Verlag huishoudelijke elektrische installatie op laagspanning en zeer lage spanning

Referentie: 003-20260618-05	Datum controle: 18/06/2026
Keurder: 003

Eigenaar: Onbekend	EAN-code: 541448820063684702
Adres installatie: Gasthuisstraat 41, 9500 - Geraardsbergen	Nummer teller(s): 1SAG3100153389
Distributienetbeheerder installatie: Fluvius	
Datum uitvoering installatie:	<input type="checkbox"/> Vóór 01/10/1981 <input checked="" type="checkbox"/> Tussen 01/10/1981 en 01/06/2020 <input type="checkbox"/> Vanaf 01/06/2020
Type:	<input checked="" type="checkbox"/> Wooneenheid <input type="checkbox"/> Niet-huishoudelijk <input type="checkbox"/> PV <input type="checkbox"/> Batterij <input type="checkbox"/> Laadpaal

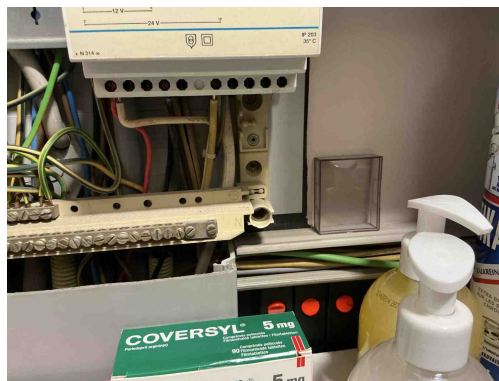
T21 - Het elektrisch materieel is niet geplaatst volgens de voorschriften van de fabrikant/ regels van goed vakmanschap . (Boek 1: 1.4.1.3)

Opmerking: Meer dan 2 geleiders per pool, ophangvijzen bord niet afgedekt

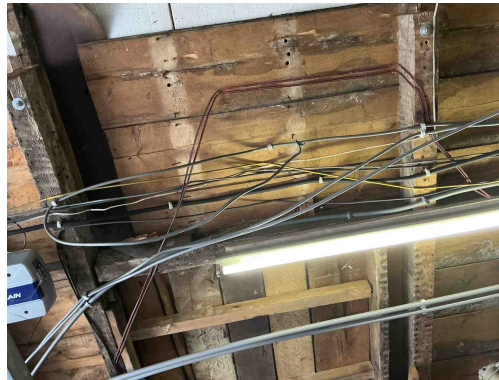
T21 - Het elektrisch materieel is niet geplaatst volgens de voorschriften van de fabrikant/ regels van goed vakmanschap . (Boek 1: 1.4.1.3)

Opmerking: Meer dan 2 geleiders per pool, ophangvijzen bord niet afgedekt

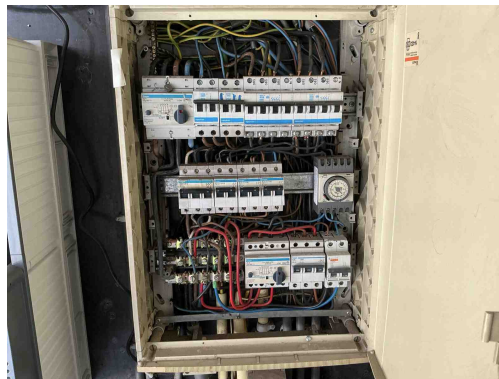
B06 - Het elektrisch verdeelbord heeft niet de minimale beschermingsgraad IPXX-B in een gewone ruimte (Boek 1: 4.2.2.3).
